土木設計業務等変更ガイドライン － 事例集 －

平成27年12月

国土交通省 北陸地方整備局 企画部 技術管理課

土木設計業務等変更ガイドライン 事例集一覧 <設計変更となった事例>

設計変更となった事例1

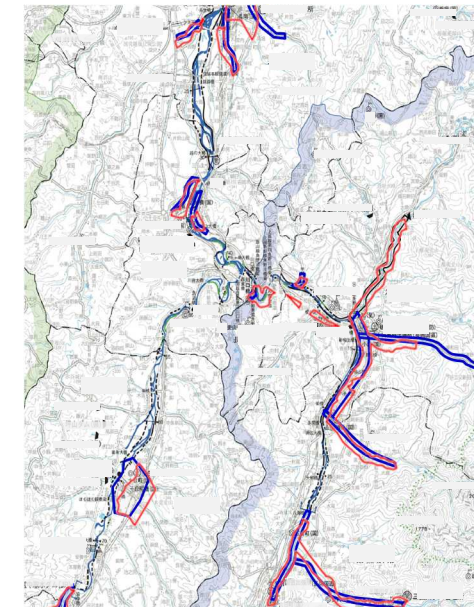
当初設計では対象区間長に500m幅を乗じて業務範囲を設定していたが、地形条件を踏まえて計測幅が変更となった。

また、当初設計で見込んだ調整用基準点を業務範囲の変更に伴い、精度を確認する上で必要な基準点の測点数に増工した。

- ・受注者から地形条件を踏まえた業務範囲の変更と調査用基準点増工の協議。
- ・発注者が当初設計との相違を確認し、設計変更が認められた。
- ・あわせて履行期限を約1.5ヶ月延伸
- ・直接測量費で約2百万円の増額変更

設計変更となった事例3

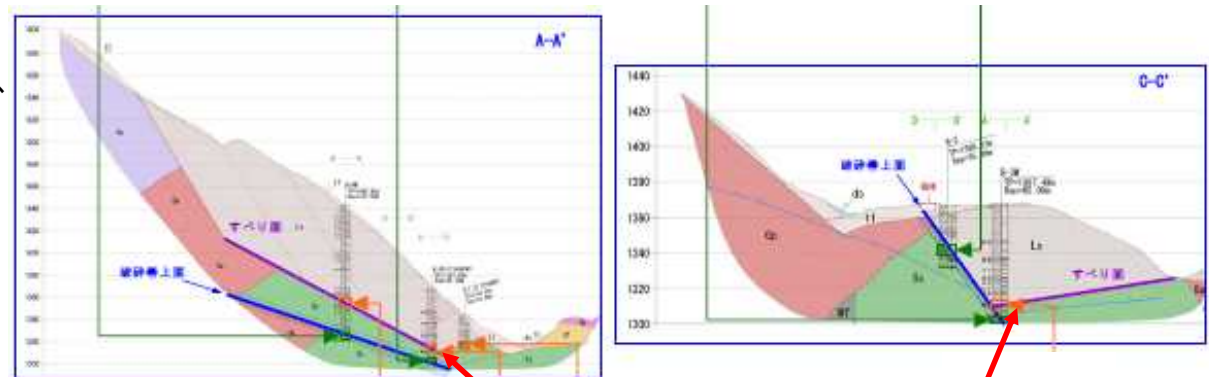
過年度に周辺で実施されたボーリング成果より、すべり面が30m及び50m付近に想定されたことから、当初設計ではボーリング延長として $L_1=40\text{m}$ 、 $L_2=60\text{m}$ を設定していたが、すべり面を確認することができないため、ボーリングを延伸することとなった。

- ・受注者から、当初発注のボーリング延長では、すべり面と判断できる地質状況(低角度の弱層を挟んで上下の岩盤状況が明瞭に異なっている)が確認できないため、ボーリング延伸の協議。
- ・発注者がボーリングコアを確認し、ボーリング延伸を指示。
- ・直接測量費で約4百万円の増額変更。

地すべり面とトンネルの離隔

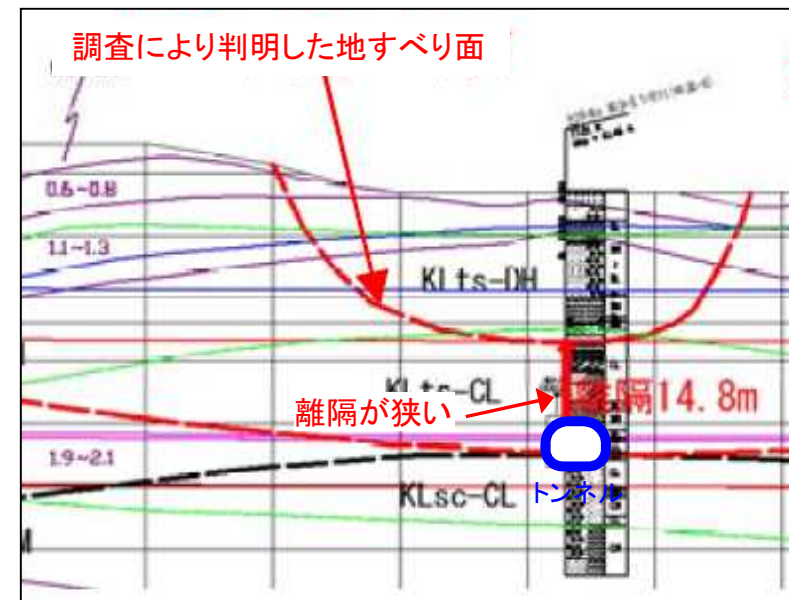
本業務は、道路、トンネルの予備設計業務である。設計にあたり現地踏査の結果、直近の大雨による地盤のゆるみが確認されたため、計画路線上にある地すべりにトンネル掘削がどの程度影響を与えるかを追加ボーリング調査の結果を基に詳細解析を行った上で設計に反映すべきと判断したことから、別途発注の地質調査業務でのボーリング調査と本業務での地すべりへの影響解析とそれに伴う業務の履行期間の変更が必要となった。

- ・地すべりへの影響確認のため別途業務での追加ボーリング調査の後、地すべりへの影響解析等を実施し、3ヶ月の期間を要した。(設計業務は、断面設計や諸設備計画等、進めるべき作業があったため中止は行わなかった)
- ・上記については、設計業者、地質業者、発注者合同の打合せで方針を決定。また、工期延期についても協議。
- ・受注者の請求により、履行期間を3ヶ月延長
(年度内に履行期間を確保できないため繰越手続も実施)

設計変更となった事例6

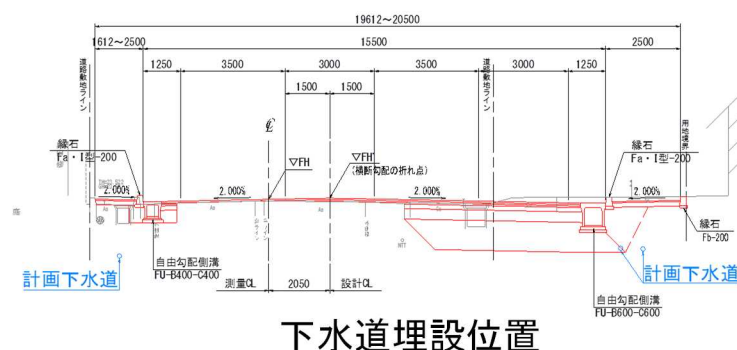
本業務は、事故対策設計箇所において、公安委員会、取付道路管理者及び埋設物(下水道)管理者と調整を行い道路詳細設計をH27.2までに実施することとしていたが、下水道設計(市)と道路設計の接続位置の調整に時間を要し、履行期間の変更が必要となった。

- ・下水道設計(市)と道路設計の接続位置の決定のため、相互に調整しながら同時に設計を進めることとしていた。
- ・しかし、下水道設計側において、家屋との接続位置の地元調整に時間を要した。
- ・そのため、本設計においても履行期間を約4ヶ月延長
(年度内に履行期間を確保できないため繰越手続も実施)

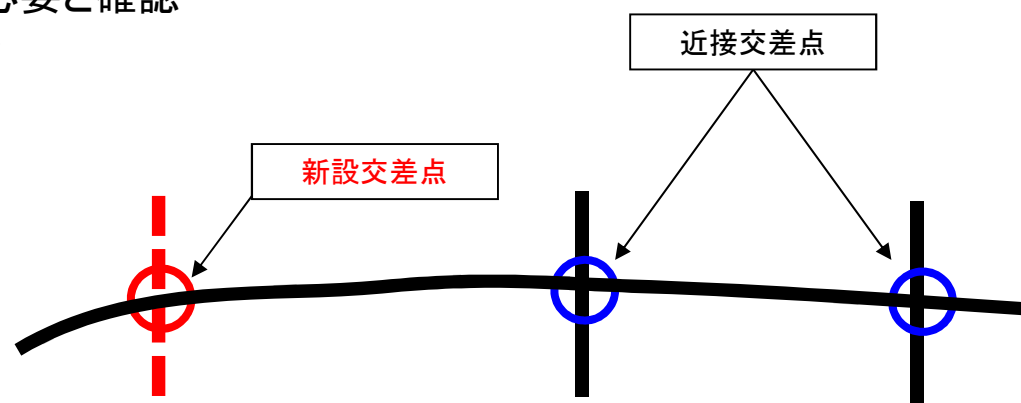
本業務は、県道取付計画を踏まえた道路概略設計・平面交差点予備設計である。新設交差点(N=1)における交差点容量計算を実施した結果、新規交差点の設置の影響が近接交差点まで及ぶことが判明したことから、設計業務の変更(平面交差点予備設計の追加)が必要となった。

- ・交差点容量計算による解析の結果、近接交差点の改良が必要となった。
- ・発注者が平面交差点予備設計の追加が必要と確認し、設計変更が認められた。(数量の変更)
- ・履行期間は、当初工期のままで変更なし。

設計変更となった事例8

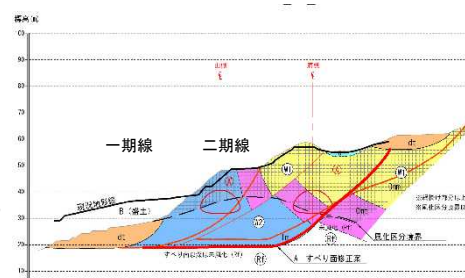
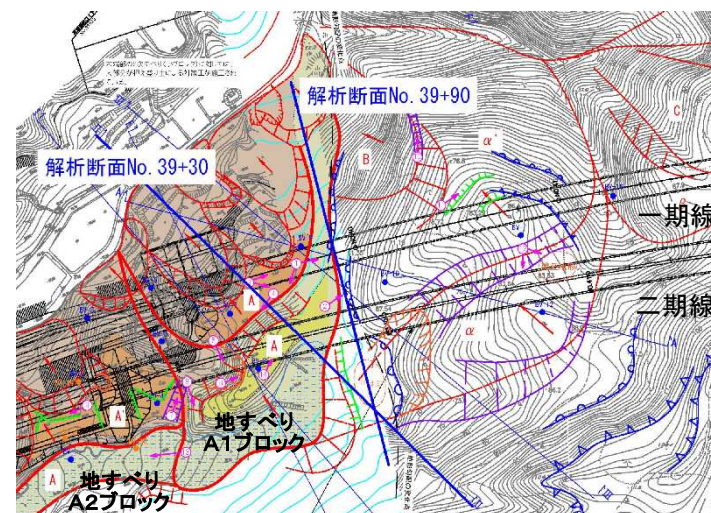
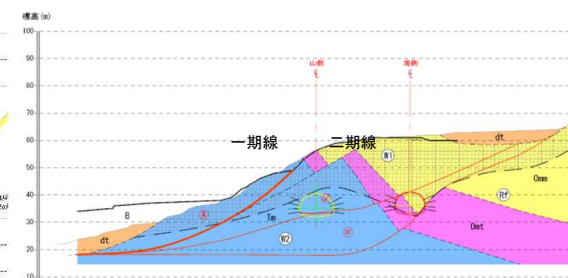
本業務は、二期線トンネルの詳細設計業務である。起点側坑口部周辺には一期線および二期線を取り込む形で地すべりブロックが分布しているため、二期線トンネルの掘削により地すべりが不安定化する恐れがある。このため、地すべりブロックおよび一期線トンネルへの影響を確認し対策工を検討するためのFEM解析を行うことを受注者が提案した。

- ・受注者より、地すべり対策工の検討のため、FEM解析の提案に伴う、数量変更および工期延期について協議。
- ・発注者は、当初計画との相違を確認し、数量変更を行うとともに履行期間を5ヶ月延長。
(年度内に履行期間を確保できないため繰越手続も実施)

標準断面図

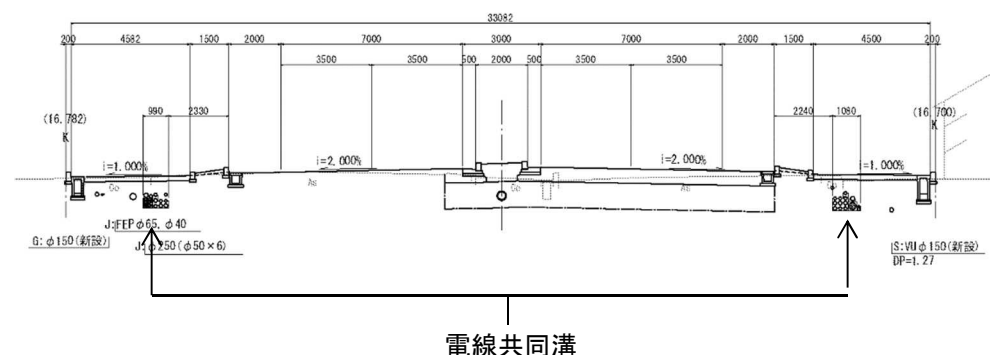
本業務は、現道2車線の4車線拡幅と併せて歩道内に設置する電線共同溝の詳細設計を行う業務であった。設計にあたっては、電線管理者から供給計画の提示を受ける必要があるが、電線管理者との協議において現況の電柱仮設本数を極力減じることのできる施工を求められ、その協議に当初受領予定より約3ヶ月の遅れが生じたため、履行期間の変更が必要となった。

- ・電線管理者からの供給計画提示が最終的に12月中旬となったため、受注者の請求により、履行期間を1ヶ月延長
- ・なお設計業務は、供給計画提示の影響を受けなくとも実施できる部分を進捗させたため、1ヶ月の履行期間延長で業務を完了することができた。

設計変更となった事例10

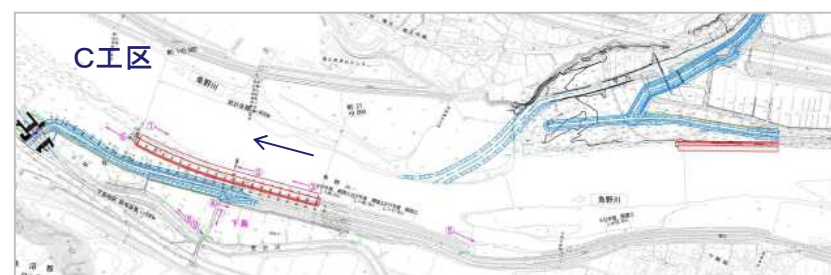
本業務は、出水により被害を受けた低水護岸の詳細設計である。現地踏査を踏まえ上下流との取り合いを考慮した結果、設計延長が変更となった。

- ・災害復旧のため、測量と設計業務を同時期に発注。
 - ・測量成果を基に詳細な取付けを検討した結果、設計延長に変更が生じた。
- A工区 当初L=約220m→変更L=約340m
B工区 当初L=約135m→変更L=約177m
C工区 当初L=約410m→変更L=約400m
- ・設計費で約90万円の増額変更となる。

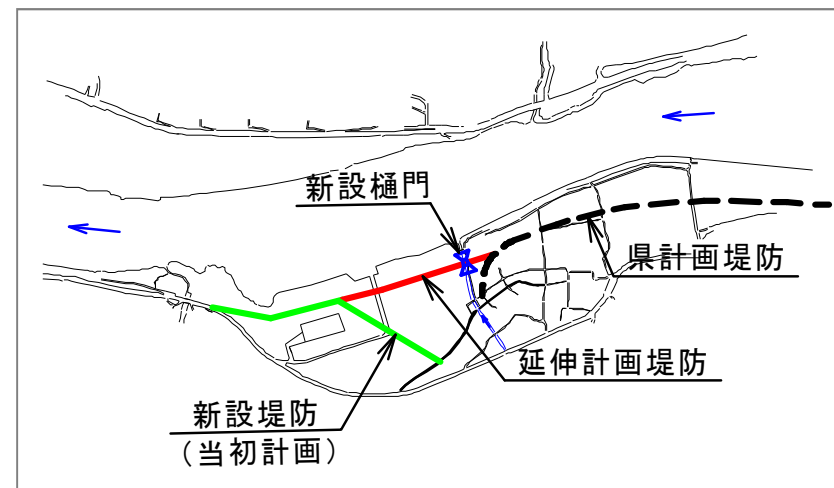
本業務は、築堤詳細設計業務である。現地踏査の結果、既往資料では判明しなかった堤防腹付けされた側帯と思われる箇所が確認されたため、この機能を確認する目的で、1断面の浸透・安定解析を追加した。

- ・当初、既往ボーリング調査実施断面におけるNo.42、No.50断面について、浸透・安定解析および対策工検討を行うものとしていたが、現地踏査により、土砂埋没している既設堤防腹付(側帯)区間が確認されたため、機能確認のため、浸透・安定解析の追加を発注者が指示。
- ・調査費として110万円の増額変更

堤防補強及び橋梁改築予備設計(設計・工期変更) 設計変更となった事例13

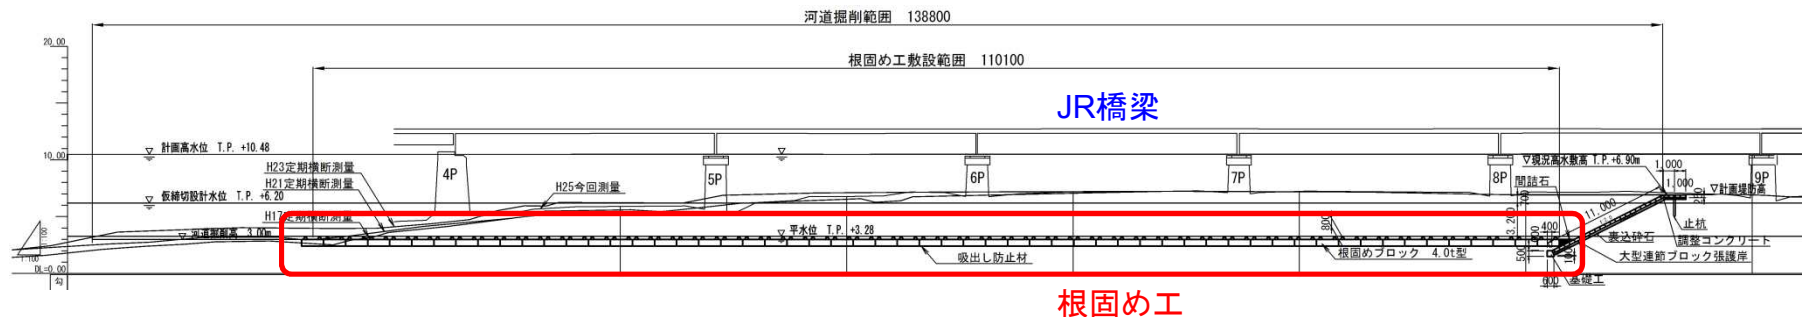
本業務は、JR橋梁について堤防補強を含めた改築を検討するものであり、堤防補強及び橋梁改築に関わる予備設計及び施工計画の作成を行うものである。橋梁管理者であるJRとの協議に臨んだところ、同位置で別に計画中の河道掘削に伴って設ける根固工の安定のため、流量条件の見直しが必要となり、再計算と協議のために設計業務の履行期間の変更が必要となった。

- ・当初設計条件の見直し(根固工安定照査)と、JRとの協議に時間を要した。
- ・発注者と工期延長について協議。
- ・受注者の請求により履行期間を約10日間延長。

設計変更となった事例14

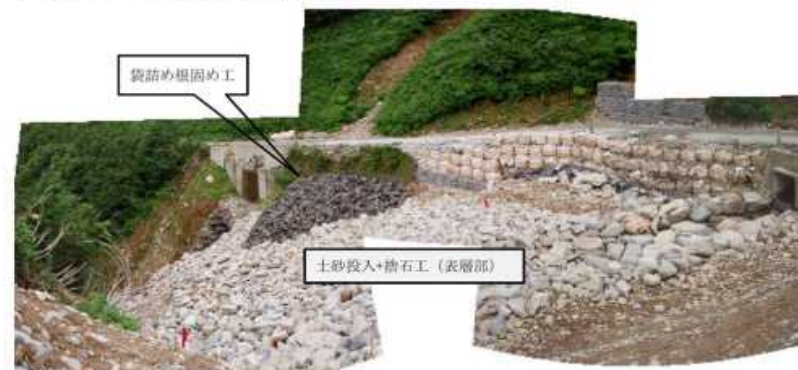
本業務は、溪流保全工予備設計業務であり、別途に測量業務および地質調査業務が並行して実施された業務である。9月に発生した台風豪雨により溪流地形の大規模な変状が生じた為、測量作業および地質調査業務の進捗に遅れが生じ、設計業務の工程遅延が避けられない状況であり、履行期間の変更が必要となった。

- ・9月に発生した台風豪雨では、測量中の測量杭も流失したため、測量作業は大幅な手戻りが生じ、測量作業の遅延が40日程度となることが避けられない状況であった。
- ・測量作業の遅延による設計業務の工期延期について打合せ協議を実施し、約1ヶ月の工期変更が実施された。

設計変更となった事例18

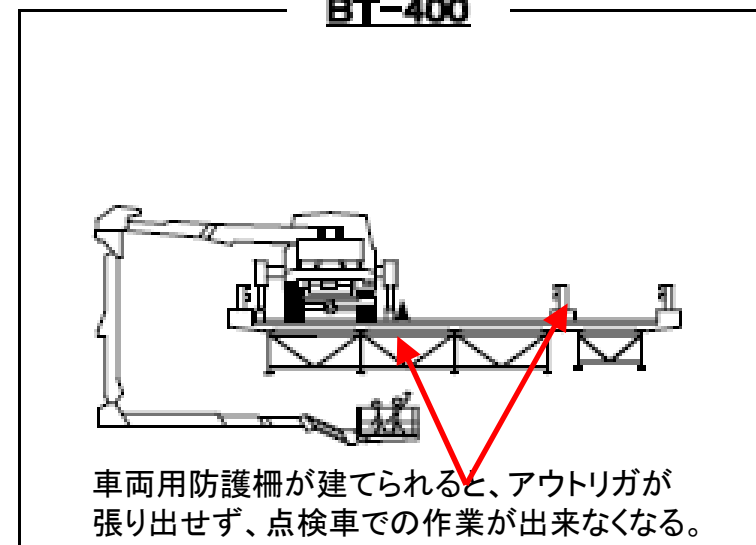
前回点検で点検車を使用した橋梁において、歩車道境界に車両用防護柵が設置されるなどの理由で点検車が使用できなくなったところがあり、当初設計で見込んでいた点検方法を、移動式足場に変更した。

- ・受注者が現地踏査を行い、橋梁の状況を確認
- ・発注者が当初設計との相違を確認し、設計変更の協議を行った。
- ・履行期間は、緊急時対応も含むため年度内全てが工期になっているため変更しない。

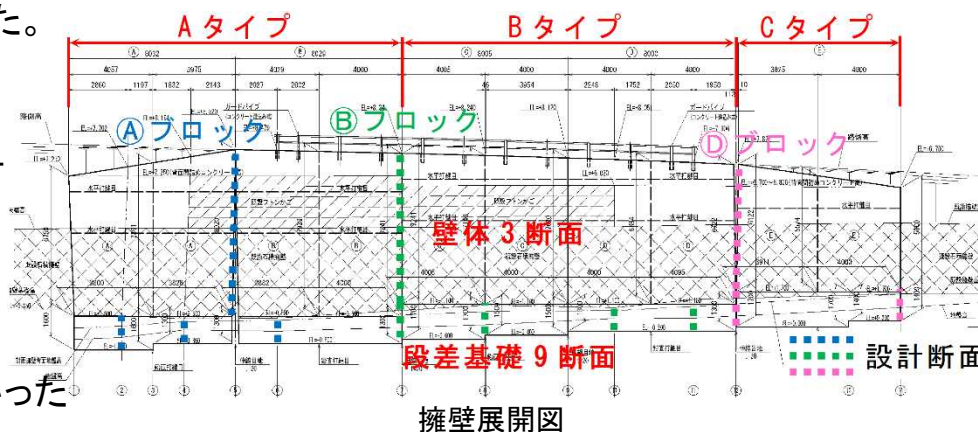
本業務は、道路災害の復旧設計として、緊急的に測量、地質調査、対策工の決定および擁壁詳細設計を行ったものである。対策工のもたれ擁壁の床付け面の深さおよび基礎形状が変化することや現況への摺り付けにより、もたれ擁壁の設計断面が多数(壁体3断面、段差基礎9断面)となった。以上より、当初発注された設計数量と異なることになったため、設計数量および履行期間の変更が必要となった。

- ・災害復旧として緊急的に発注したため、対策工の設計条件が当初の想定から変更が生じた。
- ・早期の復旧を図るため、業務途中で工事図書(図面・数量)の早急な成果が必要となった。
- ・当初発注では、業務途中での中間成果は明示されていなかったため、中間成果を提出できる工程ではなかったが、災害であり、受注者は対応が必要と判断。
- ・工期を考慮し、対策工の決定および増工対象となる設計数量について、発注者との協議・指示が曖昧なまま作業着手。
- ・中間成果及び最終とりまとめはそれぞれ必要な時期までに対応したが、全設計数量に対しての増工はなされなかった。

第2案 連続高架橋

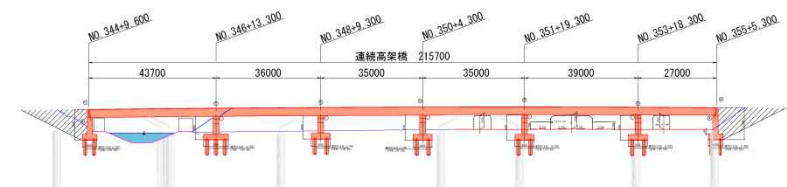
対象の本線橋2橋について、単独橋としての予備設計の他、2橋を連続高架橋とした場合の予備設計を行ったが、工期変更・設計数量変更とならなかった。

- ・受注者は「連続高架橋」を技術提案した。
- ・1次比較の段階では、単独橋及び連続高架橋とも、最適橋梁形式としての差が明確とならなかった。
- ・さらに精度を上げ、どちらも通常の予備設計レベルの検討が必要となった。
- ・設計協議で検討方針の了承は得たが、双方の案の比較については技術提案事項であるとして、1次比較以上の検討を行っても設計変更は認められなかった。
